Wijzigingsverordening Omgevingsverordening Limburg 2014 in verband met correctie kaart 10 Normering regionale wateroverlast bij paragraaf 5.3

Provinciale Staten van Limburg

Gezien het voorstel van Gedeputeerde Staten van 12 december 2017, kenmerk 2017/86975

A. Kaart 10 "Normering regionale wateroverlast" wordt vervangen door onderstaande kaart:

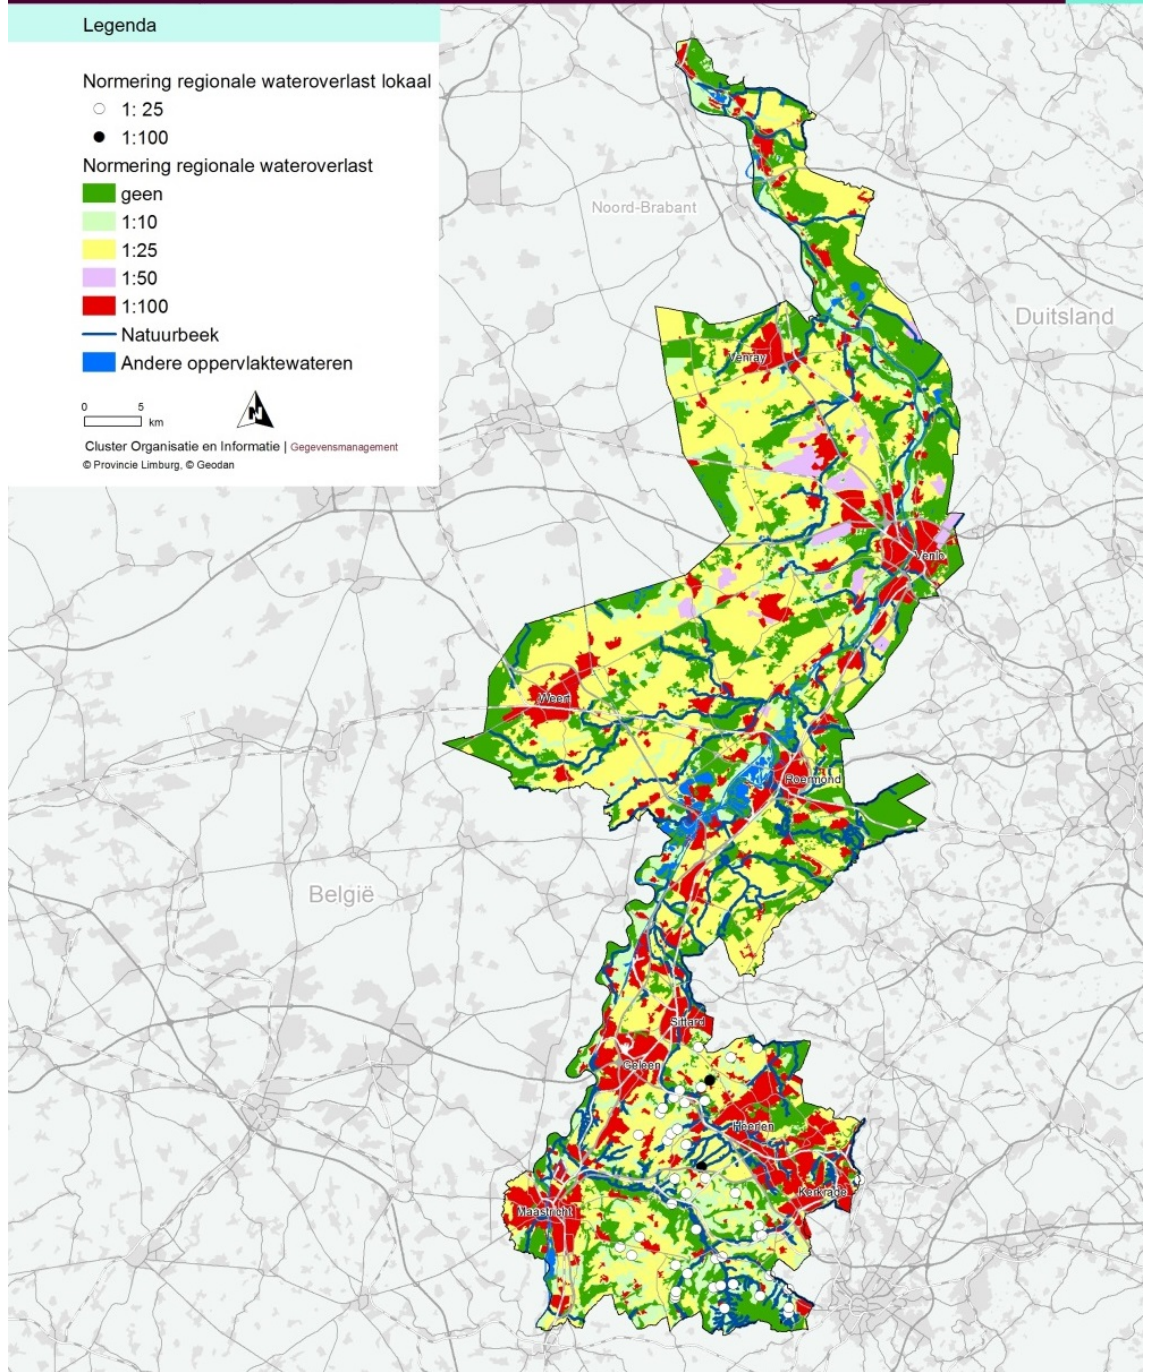
Met de Wijzigingsverordening Omgevingsverordening Limburg 2014 i.v.m. correctie kaart 10 Normering regionale wateroverlast bij paragraaf 5.3 is een technische correctie doorgevoerd waardoor voor de beekdalen van natuurbeken die zijn gelegen in de Bronsgroene landschapszone de juiste normering wordt aangegeven, namelijk: "geen norm".

Gebleken is dat per abuis een onjuiste prioritering van GIS-bestanden was toegepast in de kaart behorende bij Paragraaf 5.3 Normering regionale wateroverlast van de Omgevingsverordening Limburg 2014. Daardoor was ten onrechte voor sommige beekdalen van natuurbeken gelegen in de Bronsgroene landschapszone een norm van 1:10 aangegeven in plaats van "geen norm". Via de Wijzigingsverordening Omgevingsverordening Limburg 2014 i.v.m. correctie kaart 10 Normering regionale wateroverlast bij paragraaf 5.3 is dit gecorrigeerd waarmee de kaart weer in overeenstemming is gebracht met het Provinciaal waterplan Limburg.

Overigens was in deze verordening reeds bij de vaststelling vastgelegd dat in 25 meter brede stroken aan weerszijden van de natuurbeek geen norm geldt (alleen in de Bronsgroene landschapszone). Als gevolg van de wijziging is nu correct en overeenkomstig provinciaal beleid weergegeven dat in beekdalen van natuurbeken in de Bronsgroene landschapszone ook buiten deze oeverstroken geen norm geldt.
